Keuringsverslag van een elektrische laagspanning- en zeer lage spanningsinstallatie

NIET CONFORM

Straatnaam Merelstraat
Huisnummer 28
Busnummer
Postcode 3520
Gemeente Zonhoven
Land België

Controlebezoek van een huishoudelijke installatie volgens (KB 08/09/2019) - AREI Boek 1- 6.5. en 4.2.4.3.

Afbeelding schakel- en verdeelbord:

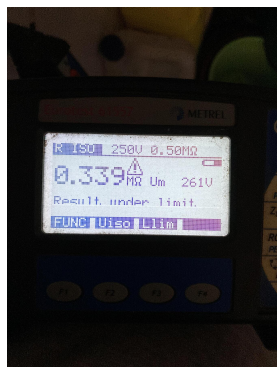
12.01 De waarde van de isolatieweerstand van één of meerdere stroombanen is kleiner dan 0,5M ohm (Boek 1 Onderafdeling 6.4.5.1.) Zie foto
